## 改善箇所説明図

### 基準不適合箇所

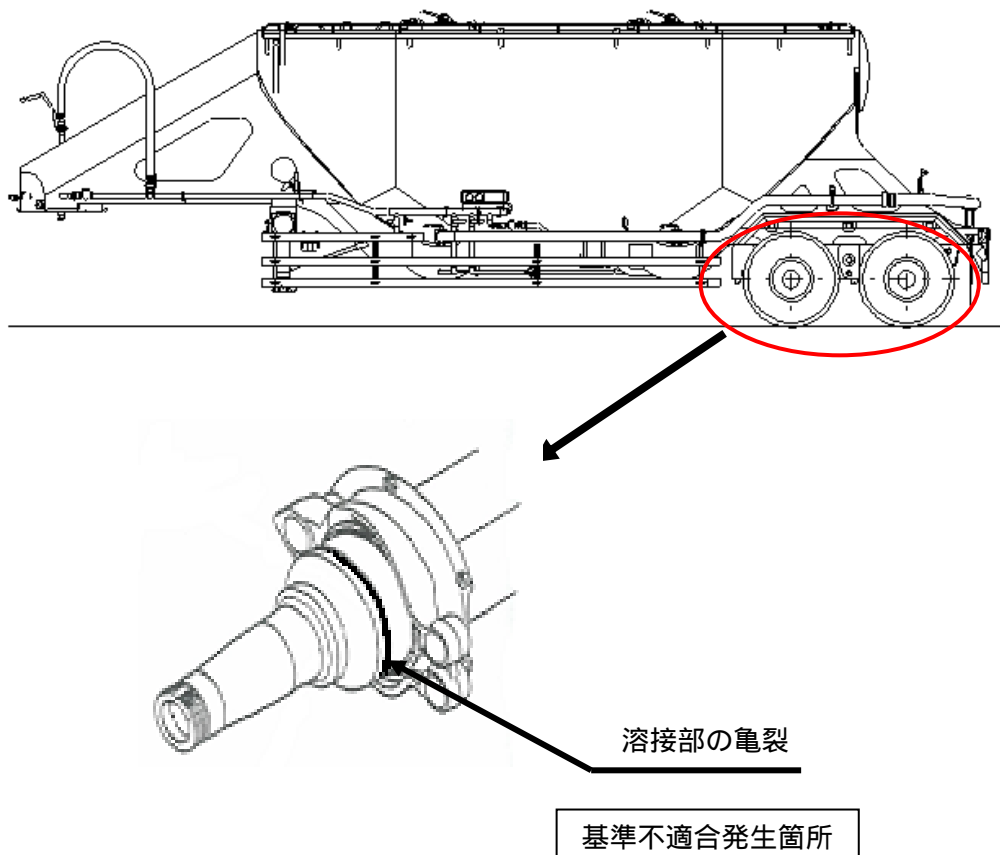
トレーラの車軸において、車軸を製作する自動溶接機の施工管理が不十分なため、一部の車両で溶接の溶け込み不足がある。

そのため、当該車軸に亀裂が発生する場合があります。そのままの状態で行くと、亀裂が進行し、最悪の場合、車軸が折損するおそれがある。

全車両、当該車軸の溶接溶け込み状態を点検する。

点検により溶接の溶け込みが不十分なものは、新品と交換する。
